PI-III.271.2.11.2017

## Zapytania i wyjaśnienia do treści zapytania ofertowego

W toku prowadzonego postępowania o udzielenie zamówienia na „**Poprawę gospodarki wodno-ściekowej na terenie miejscowości Siedleszczany**”, do siedziby Zamawiającego wpłynęły następujące zapytania:

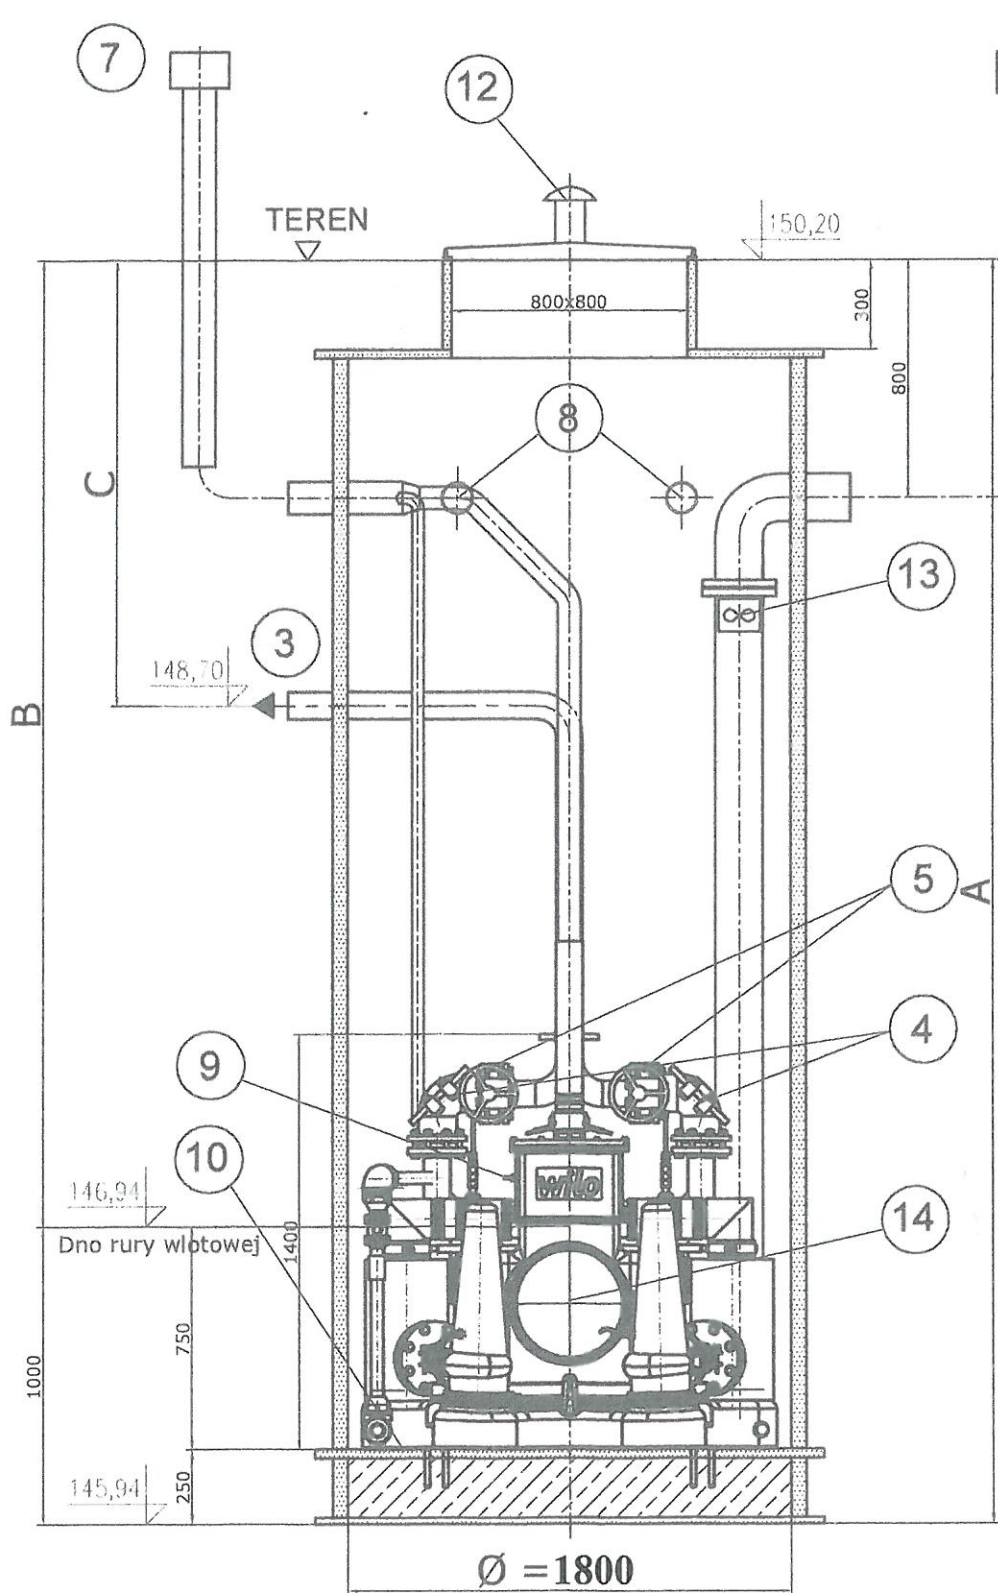
1. Czy obudowa modułów tłoczni o  $\varnothing$  1500 spełnia wymogi BHP w zakresie obsługi eksploatacyjnej modułów tłoczni? Według rysunku technicznego zamieszczonego w projekcie budowlanym jest brak przestrzeni dla obsługi. Proszę podać minimalną średnicę obudowy tłoczni P1, które będzie spełniać warunki BHP dla obsługi modułu tłoczni (np. czyszczenie separatora lub wymiana pompy) lub potwierdzić, że podana w projekcie średnica spełnia wymogi BHP w zakresie minimalnej odległości pomiędzy urządzeniami mechanicznymi, a obudową tłoczni (nie ma urządzeń mechanicznych bezobsługowych).

Obudowę modułu tłoczni należy przyjąć zgodnie z załączonym do niniejszych wyjaśnień rysunkiem zamiennym.

*Zmiana wewnętrznej średnicy  
tłocznicy z 1500 na 1800 mm  
jako następstwa z  
projektu wykonawczego przewidziano  
we budowl.*
